工程指示 / 要求簡箋 ENGINEER INSTRUCTIONS(E.I.)

工程指示編號:	EI- 8777	修改版本:	G
	HK- 0256		
工程編號:	J 861	工程名稱:	己連拿利
收件人:	生統/技術部	發件人:	細佬
工程項目:	幕牆圖修改	日期:	27/03/2025

內容: 給技術部: 幕牆死牆位鋁板設計修改, 請看附頁。
完成上列要求日期: 09/04/2025

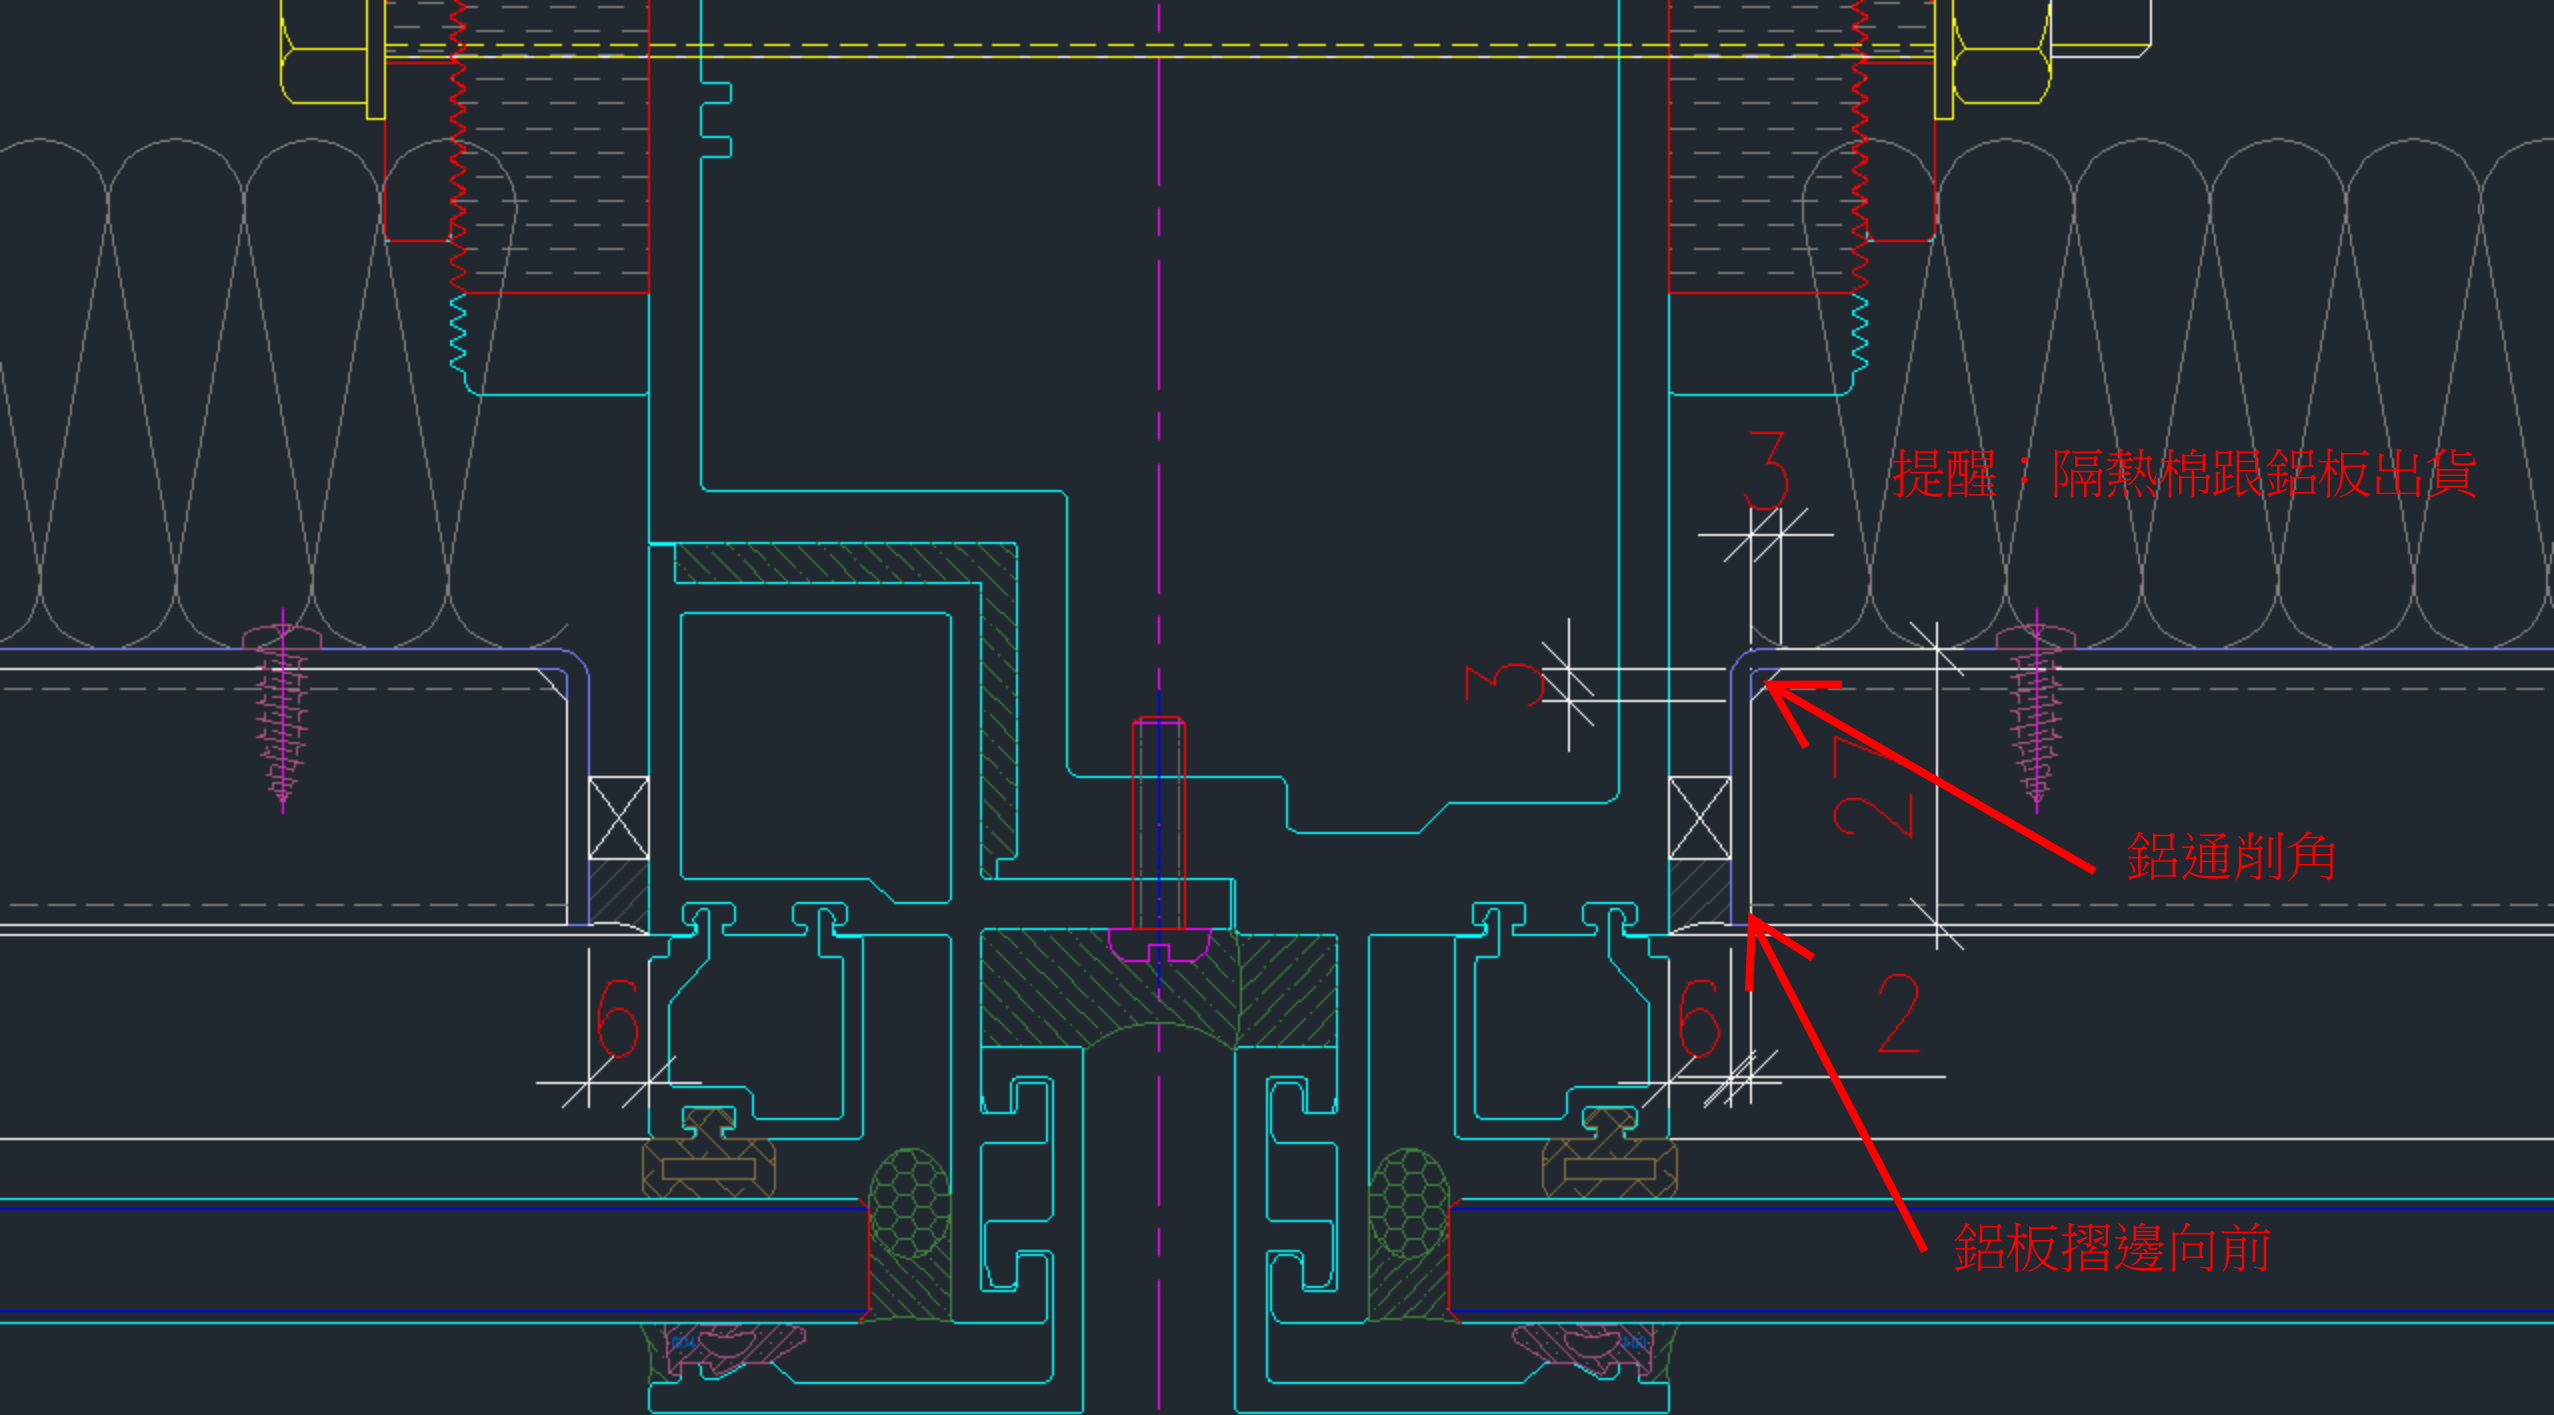
提醒：隔熱棉跟鋁板出貨

鋁通削角

鋁板摺邊向前
